**MEMORIA RESUMEN SOBRE PROPUESTAS DE
MODIFICACIÓN DEL PLAN DE REFORMA INTERIOR DEL
PROGRAMA DE LA ACTUACIÓN INTEGRADA DE LA UNIDAD
DE EJECUCIÓN Nº 11 DE LAS NN.SS. DE BETXÍ**

FEBRERO 2023

**ANEJO Nº 1.-
INFORME DE LA CONFEDERACIÓN HIDROGRÁFICA DEL JÚCAR**

**ASUNTO: SOLICITUD DE INFORME RELATIVO A RED DE RIEGO AFECTADA
(CANAL COTA 100) (CASTELLÓN).**

Foto nº3.- Entronque con trazado actual.

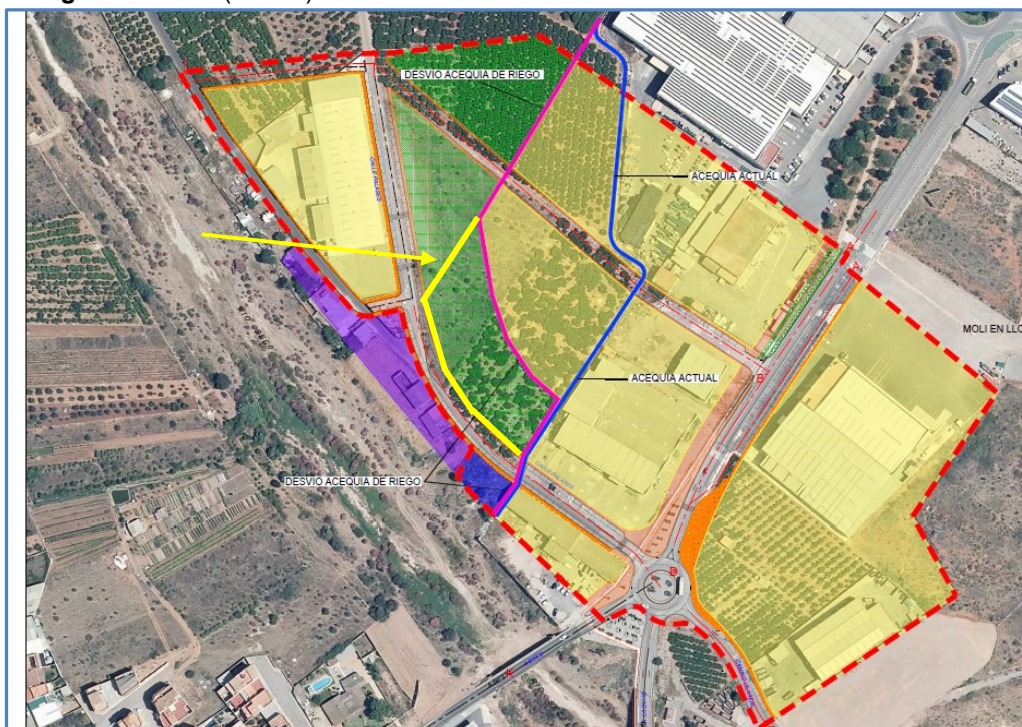
- Visto que la infraestructura se queda integrada en una zona recreativa, el canal en su nuevo trazado deberá configurarse en **sección cerrada** con marco prefabricado de hormigón de dimensiones equivalentes al canal existente, y con registros de acceso para inspección y mantenimiento del mismo cada 25 metros y en los quiebros.

- Se deberá **evitar hacer quiebros**, por lo que se propone seguir el trazado en recto hasta llegar al nuevo vial, y a partir de ahí llevar el canal cubierto paralelo al vial por la zona verde hasta encontrarse con el trazado actual. (Representado en amarillo en la vista general adjunta).

- En el encuentro se deberá repetir la obra existente de paso de canal a tubería DN800, y desagüe al río seco, incorporando **válvulas de maniobra** como existen en la actualidad, y todo ello integrado en una arqueta de hormigón armado registrable y accesible de dimensiones compatibles al uso que se le va a dar. (Fotos 4 y 5)

- A partir de este punto, y en el caso de mantenerse los trazados existentes se deberá conectar a los mismos, reforzando la cubrición existente bajo la zona de viales, mediante **losa de hormigón armado**. (Foto 3)

EXPEDIENTE INFORMATIVO URBANISTICO 9039828355 – UE-11 BETXI – PLANO CONEXIÓN

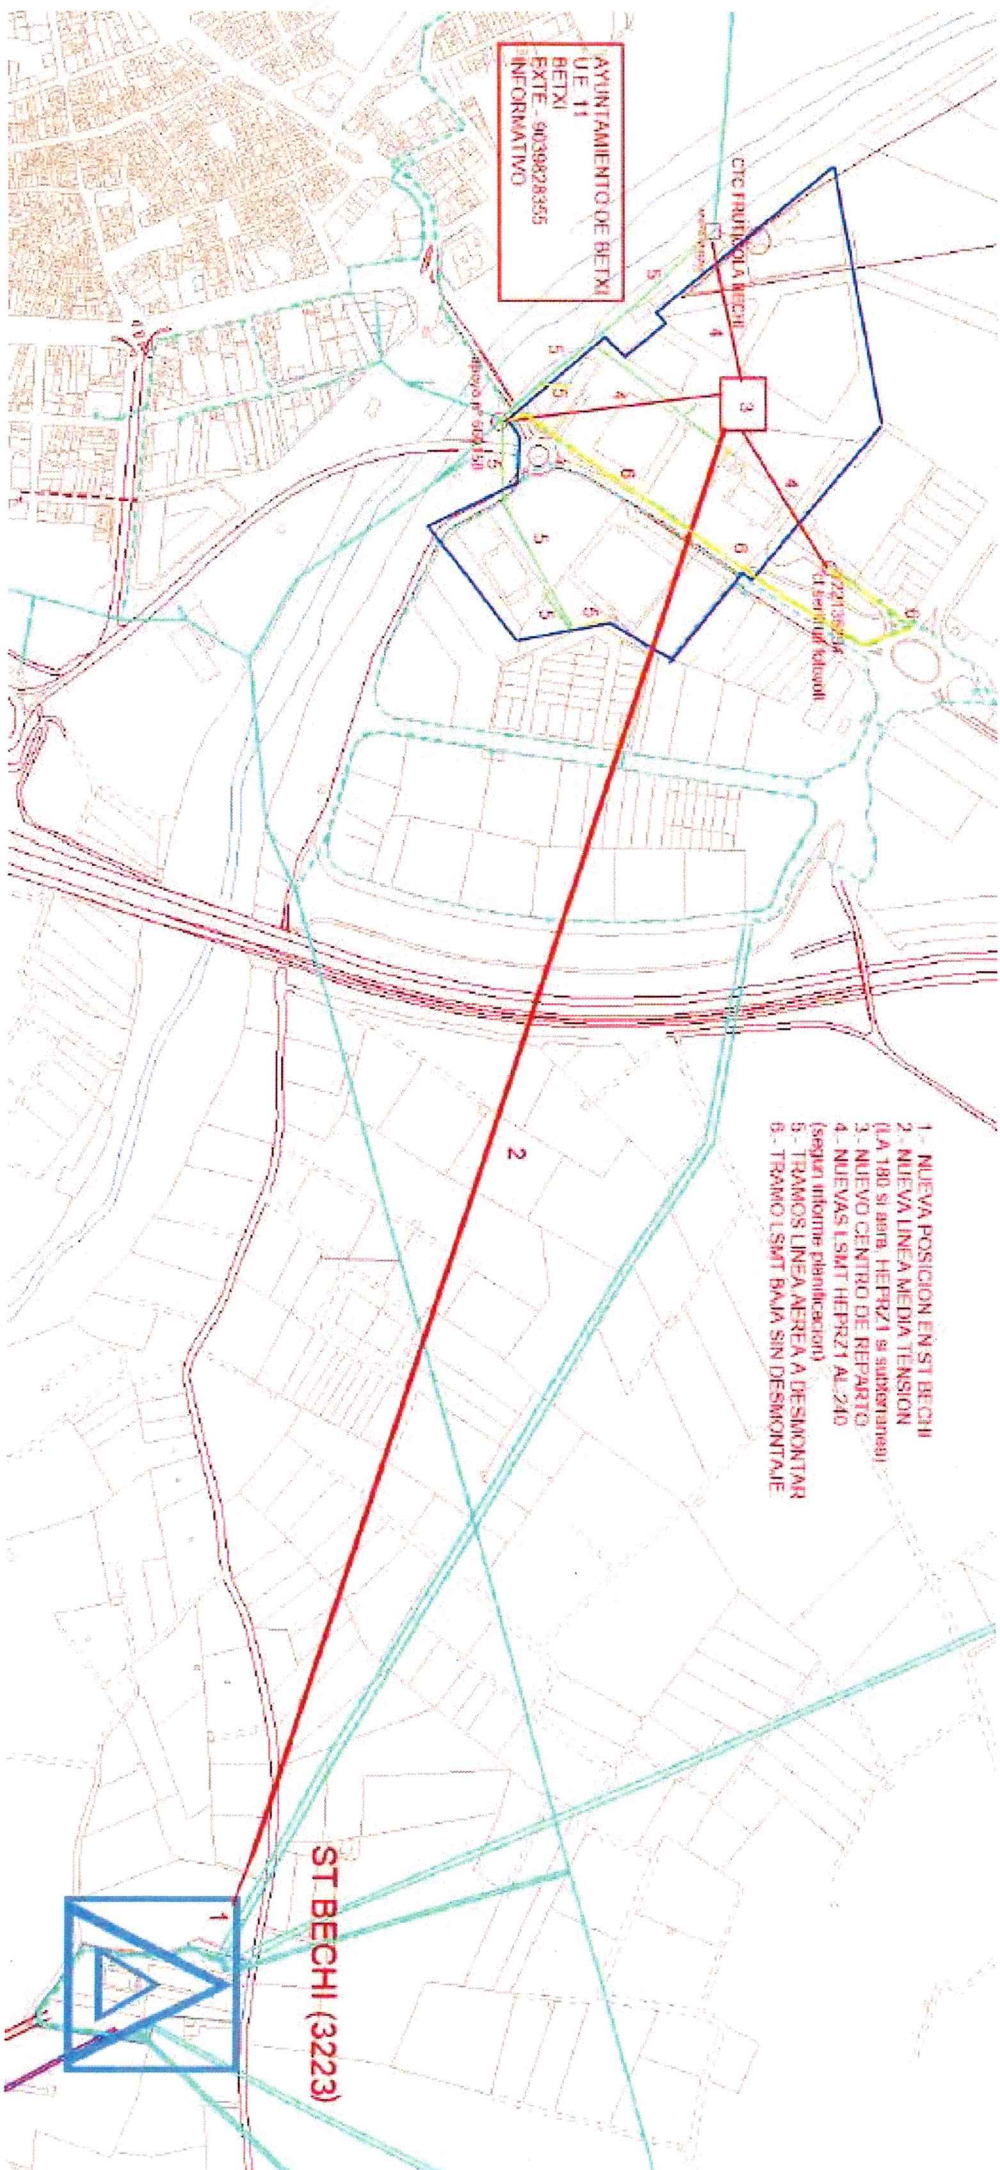
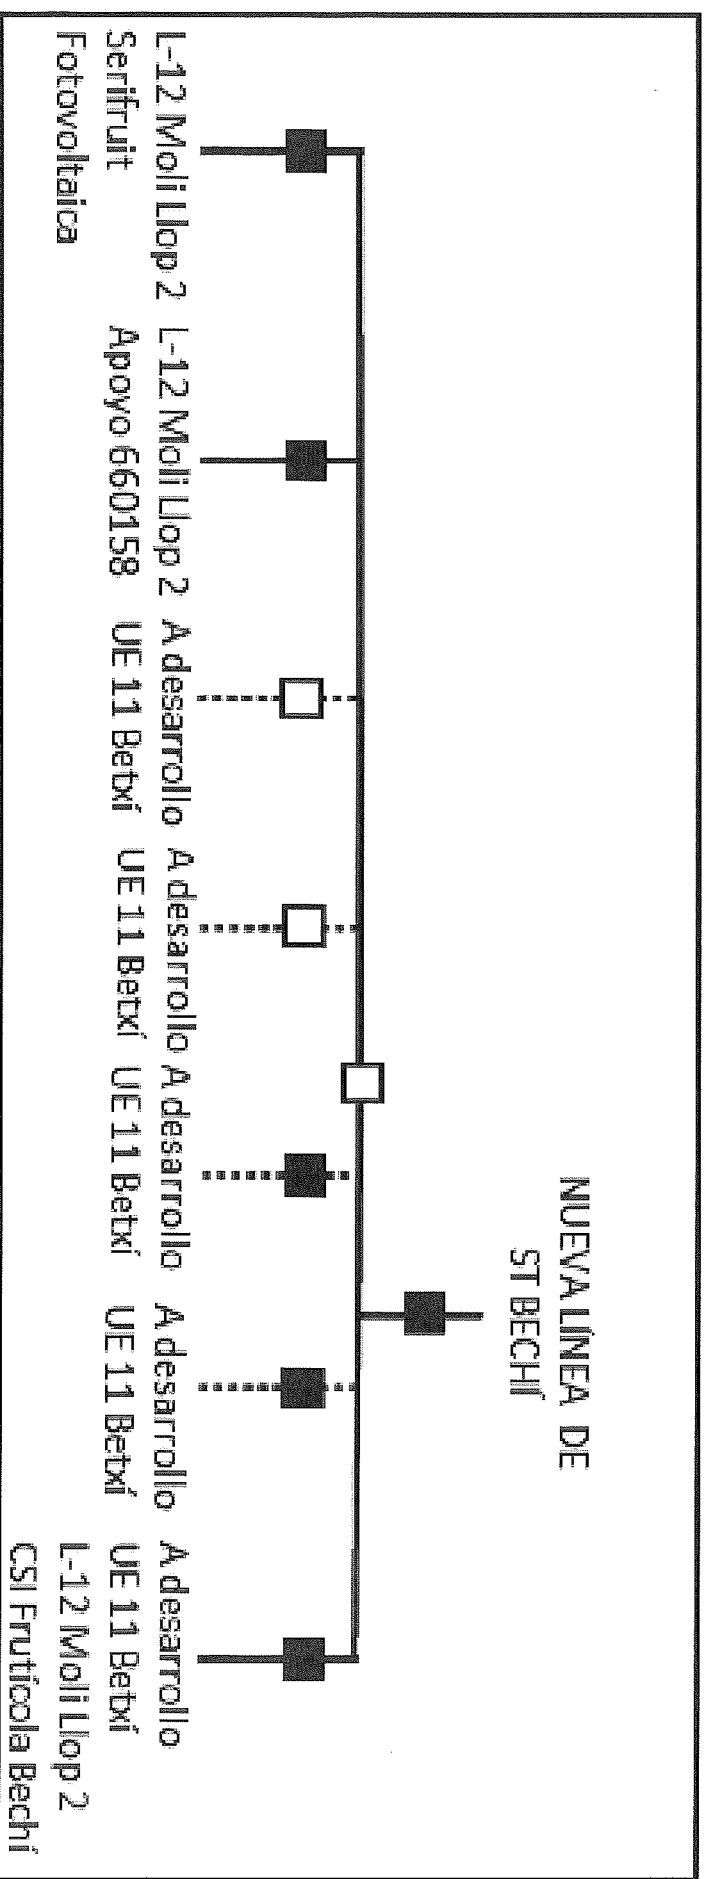
- b) UN CIRCUITO de 20 kV, con LSMT tipo HEPRZ1-400 AL en sus tramos subterráneos y LA-180 mm² en los tramos aéreos, a construir desde la celda 20 kV de la ST BECHI indicada en el apartado anterior hasta el nuevo Centro de Reparto (CR) a instalar en el ámbito de la actuación urbanística.

- c) NUEVA LÍNEA SUBTERRÁNEA DE MEDIA TENSIÓN ((LSMT) tipo HEPRZ1-240 AL, desde el CTC SERIFRUIT FOTOVOLTAICA hasta el nuevo CR, según lo indicado en el plano adjunto.
- d) NUEVA LÍNEA SUBTERRÁNEA DE MEDIA TENSIÓN (LSMT), tipo HEPRZ1-240 AL, a construir desde el apoyo 660158 hasta el nuevo CR, según plano adjunto.
- e) NUEVA LÍNEA SUBTERRÁNEA DE MEDIA TENSIÓN (LSMT), tipo HEPRZ1-240-AL, a construir desde el apoyo 660151 hasta el nuevo CR, según plano adjunto.
